Motifs de la demande : Demande d'autorisation de construire CAMAC n°244150

Projet d'agrandissement et transformation de la villa

CAMAC 244150 : Agrandissement et transformation d'une villa

Objet : Demande d'autorisation d'abattage d'un lila et de 5 troènes dans le cadre du projet d'agrandissement et transformation de la villa existante - CAMAC n°244150

Demande d'abattage

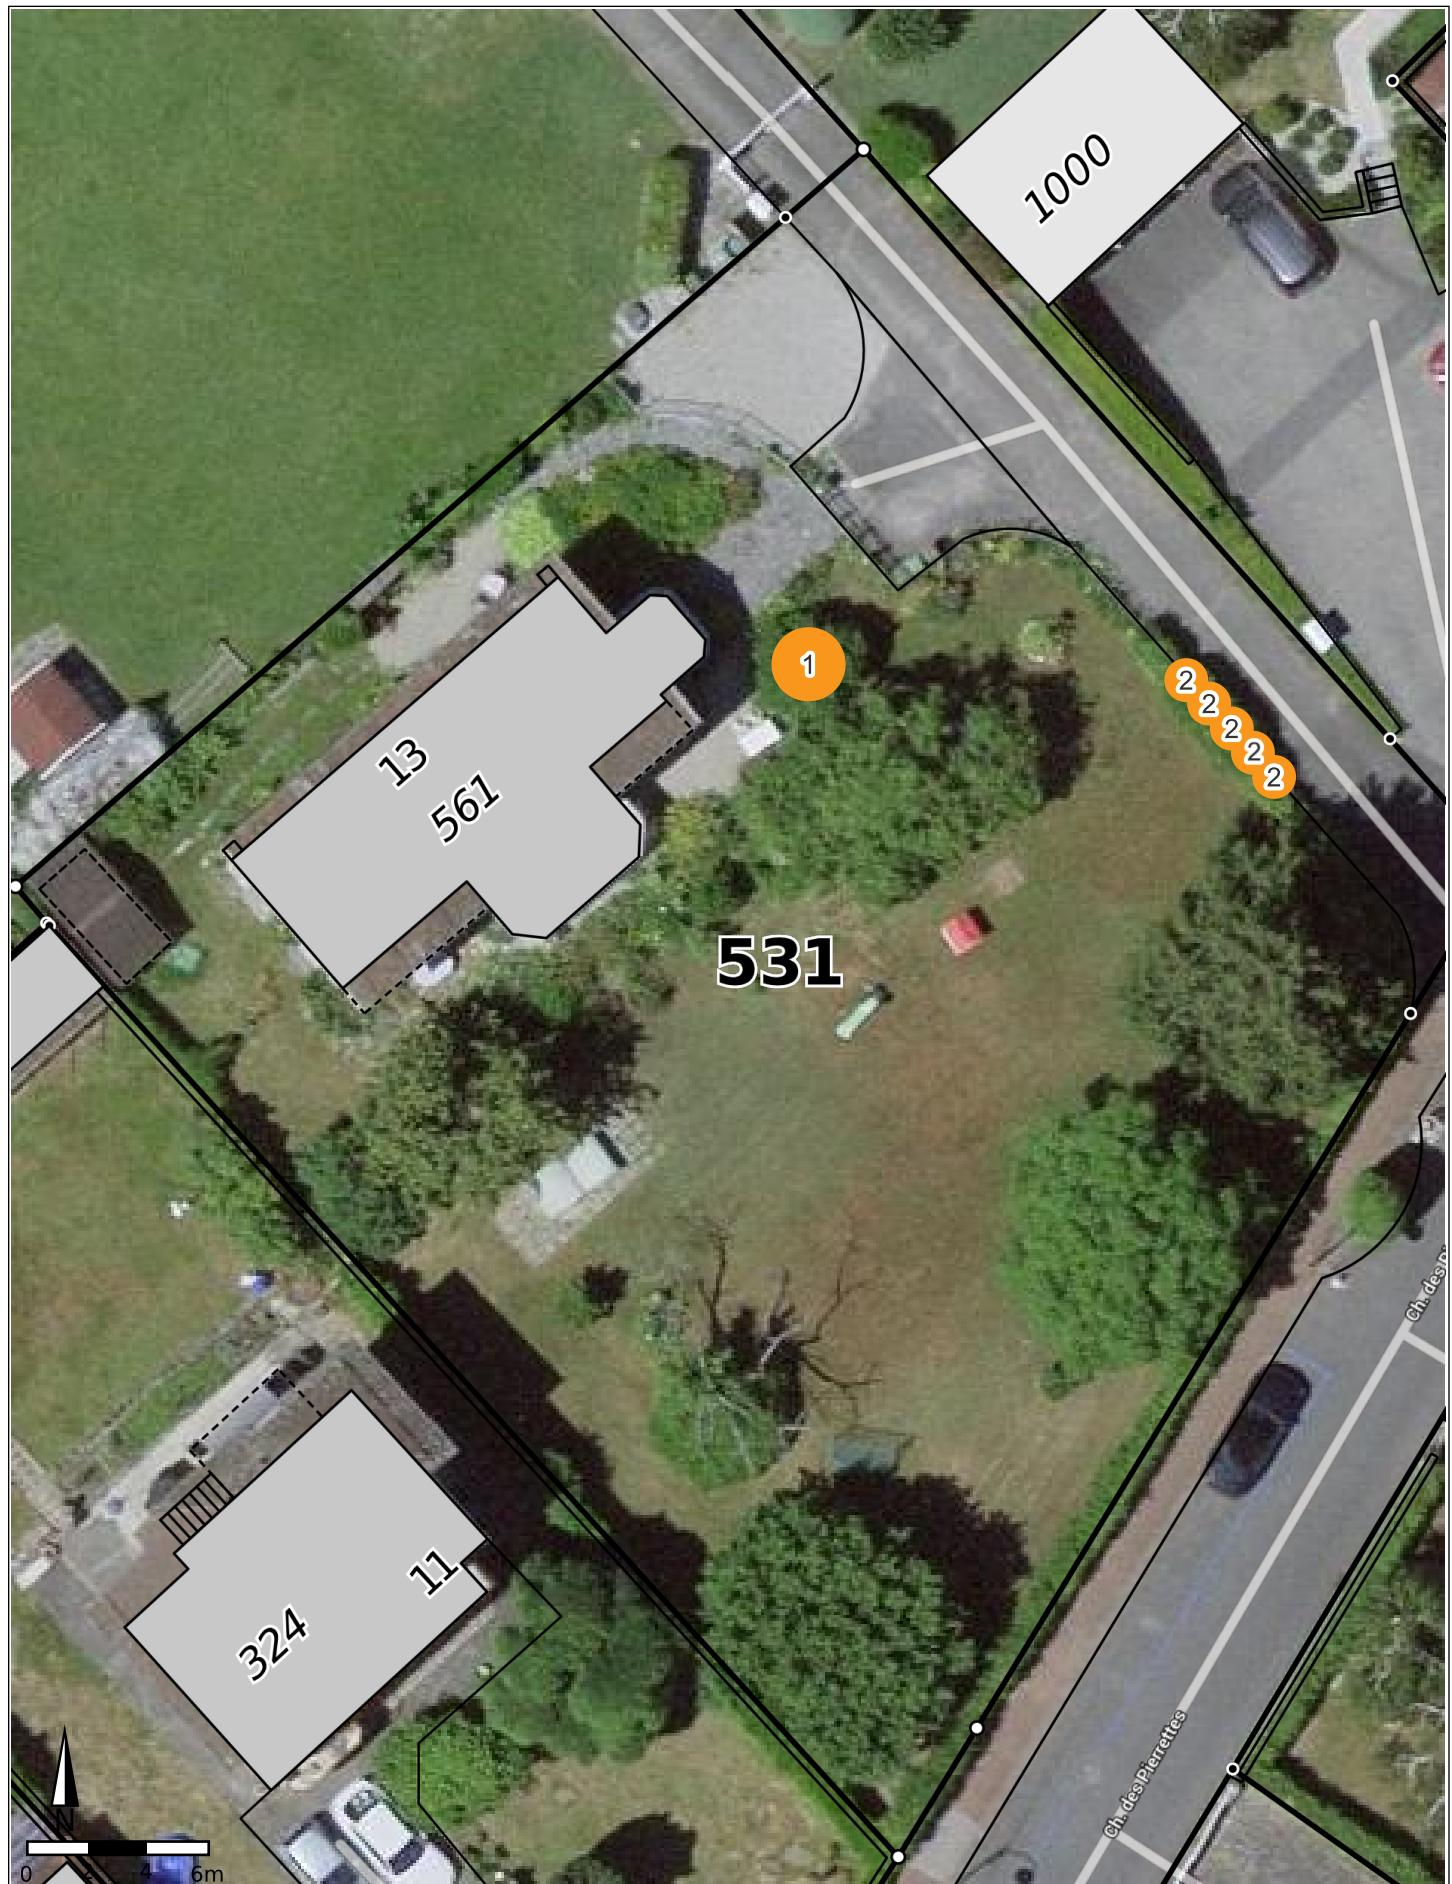
Demande d'autorisation d'abattage d'un lilas et de troènes : Descriptif mesures compensatoires abattage arbre :

Nous avons bien prévu de compenser les troènes abattus par des arbustes/haies à feuilles persistantes. Cependant, à ce stade du projet, l'essence de ces arbustes/haies à feuilles persistantes n'a pas encore été choisie. En effet, la propriétaire souhaite porter son choix sur l'essence une fois les travaux terminés ceci afin d'avoir une vision claire de la situation et effectuer son choix de la manière la plus adaptée à la future situation. Nous avons alors rajouté la mention « essence à déterminer ultérieurement ». De plus, il est d'usage de transmettre le choix de l'essence de la future plantation au service de l'aménagement du territoire pour validation, avant plantation, ce que la propriétaire ne manquera pas d'effectuer.

Plantation compensatoire : OUI Essence(s) proposée(s) : Hibiscus syriacus et arbustes/haies à feuilles persistantes (essence à déterminer ultérieurement)
 NON (Taxe compensatoire)
